Progetto: Progetto eolico denominato "Monte Cerchio" della potenza complessiva di 43,4 MW e relative opere connesse, sito nei Comuni di CAIRO MONTENOTTE e CENGIO in provincia di Savona e SALICETO in provincia di Cuneo

Procedura: Valutazione Impatto Ambientale (PNIEC-PNRR)

Codice Procedura: 10686

Oggetto: progetto eolico denominato “Monte Cerchio” avente potenza complessiva di 43,4 MW e relative opere connesse, sito nei Comuni di Cairo Montenotte (SV), Cengio (SV) e Saliceto (CN) - Proponente: WINDTEK S.R.L. - Codice procedura: 10686 - Stato procedura: istruttoria tecnica CTPNRR-PNIEC
Controdeduzioni WINDTEK S.R.L. del 12 luglio 2024 – Risposta a Controdeduzioni Gaia Olivero

Figura 6: In magenta, azione ombreggiante generata da AG7 nel mese di aprile che coinvolge il recettore 28 tra le ore 18:00 e 20:00.

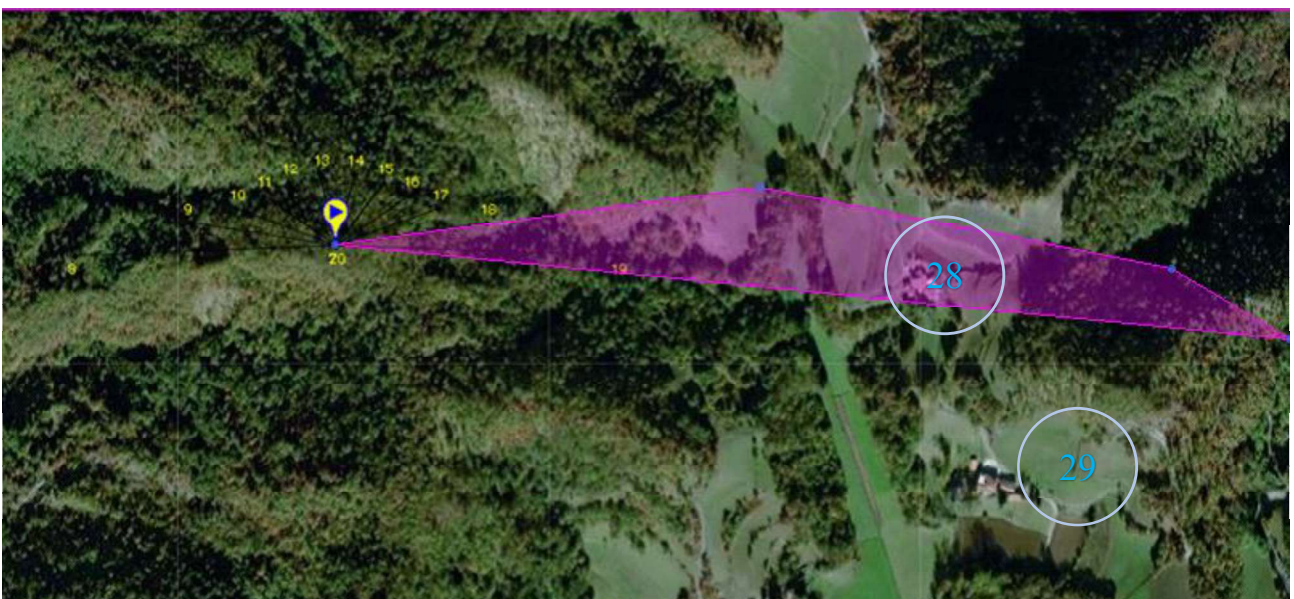
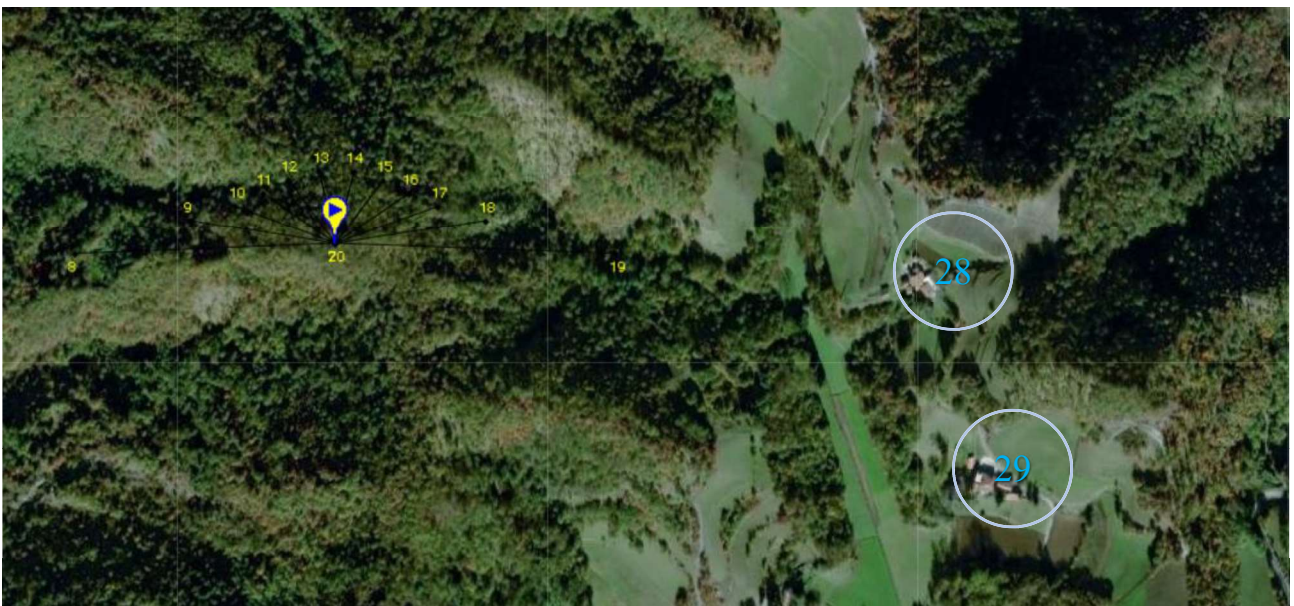
Come si evince alla seguente trattazione, l'ombra dell'AG7 tra le ore 18:00 e le ore 20:00 raggiunge il **recettore 28** interessando l'abitazione ed i terreni limitrofi.

Di seguito si riporta la tabella con la proiezione dell'ombra dell'aerogeneratore AG7 nel mese di aprile dall'alba a tramonto. Si fa notare che l'ombra è critica per i recettori tra le 18:00 e le 20:00.

Alla luce di quanto riportato nella precedente analisi, si richiede che l'aerogeneratore AG7 **non** venga installato e pertanto venga rimosso dal progetto.

Figura 8: In magenta, azione ombreggiante generata da AG7 nel mese di giugno che coinvolge il recettore 29 tra le ore 18:00 e le 20:00.

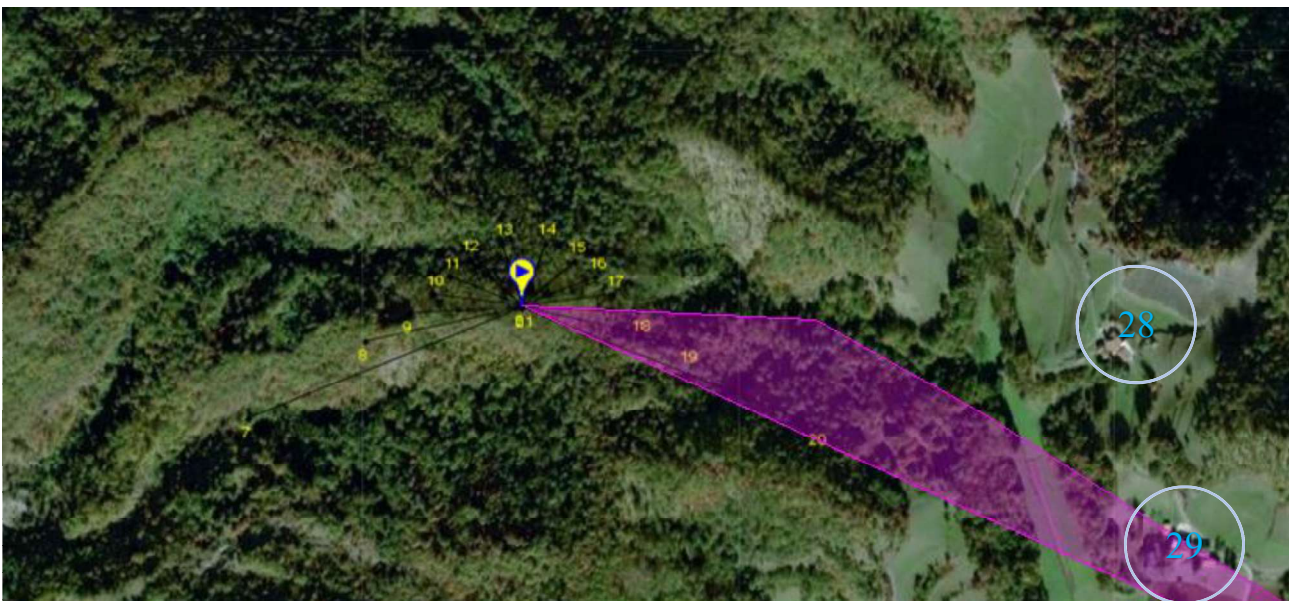
Come si evince alla seguente trattazione, l'ombra dell'AG7 tra le ore 18:00 e le ore 20:00 raggiunge il **recettore 29**, interessando l'abitazione e terreni limitrofi.

Di seguito si riporta la tabella con la proiezione dell'ombra dell'aerogeneratore AG7 nel mese di giugno dall'alba a tramonto. Si fa notare che l'ombra è critica per i recettori tra le 18:00 e le 20:00.

Figura 9: In magenta, azione ombreggiante generata da AG7 nel mese di luglio che coinvolge il recettore 29 tra le ore 19:00 e le 21:00.

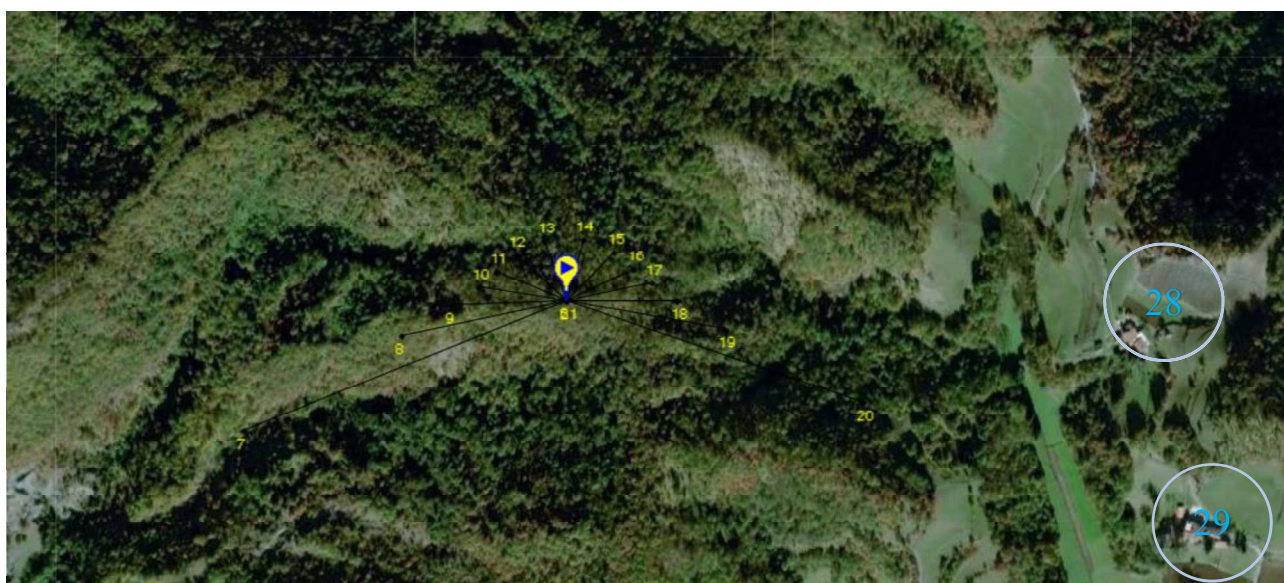
Come si evince alla seguente trattazione, l'ombra dell'AG7 tra le ore 19:00 e le ore 21:00 raggiunge il **recettore 29**, interessando l'abitazione e terreni limitrofi.

Di seguito si riporta la tabella con la proiezione dell'ombra dell'aerogeneratore AG7 nel mese di luglio dall'alba a tramonto. Si fa notare che l'ombra è critica per i recettori tra le 19:00 e le 21:00.

Figura 10: In magenta, azione ombreggiante generata da AG7 nel mese di agosto che coinvolge il recettore 28 e 29 tra le ore 19:00 e le 21:00.

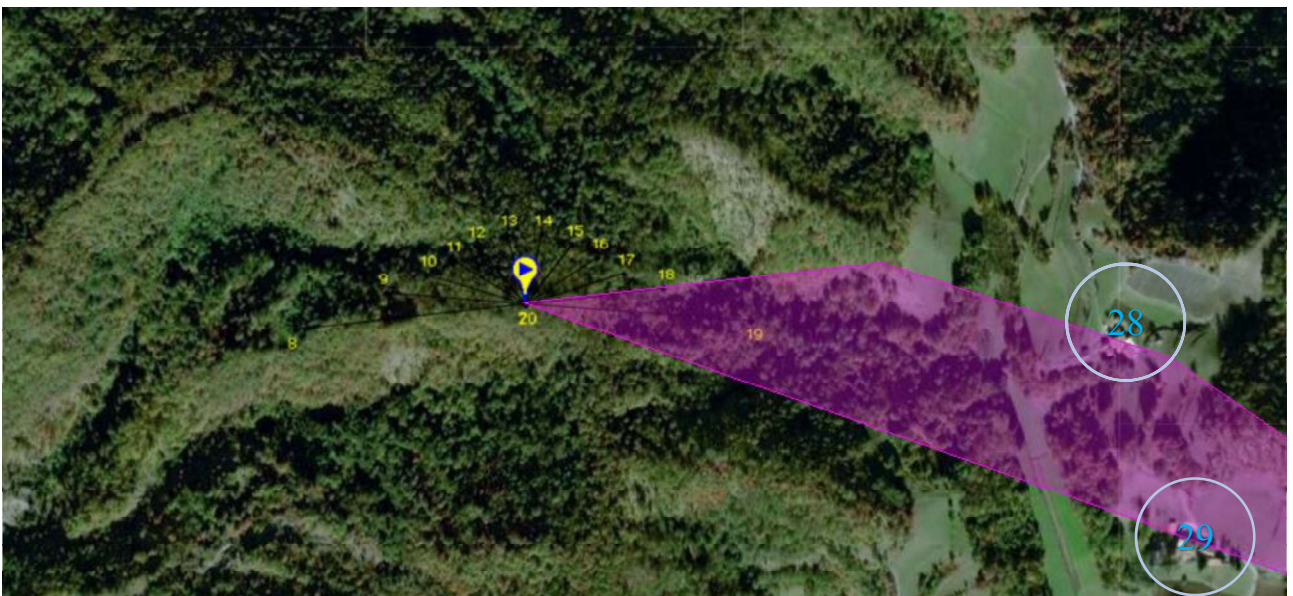
Come si evince alla seguente trattazione, l'ombra dell'AG7 tra le ore 19:00 e le ore 21:00 raggiunge il **recettore 28** e il **recettore 29**, interessando l'abitazione e terreni limitrofi.

Di seguito si riporta la tabella con la proiezione dell'ombra dell'aerogeneratore AG7 nel mese di agosto dall'alba a tramonto. Si fa notare che l'ombra è critica per i recettori tra le 19:00 e le 21:00.

Figura 12: Immagine di come si dovrebbe presentare una reale misura acustica

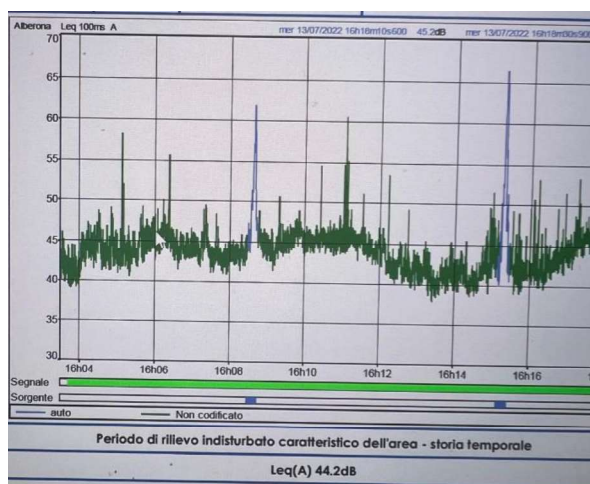
- 1- I valori indicati nelle schede di rilevazione inquinamento acustico tipo 4, riportano per i recettori dal 22 al 35 un rilevamento fatto in data successiva rispetto alla prima emissione della relazione e specificatamente dalle rilevazioni riportate in tabella da pag. 24 a pag.38 del documento in oggetto.
- 2- Non sono presenti grafici delle registrazioni che diano evidenza della data, delle emissioni sonore legate al tempo, come invece è consuetudine fare (si veda il seguente esempio estratto da analoga relazione):
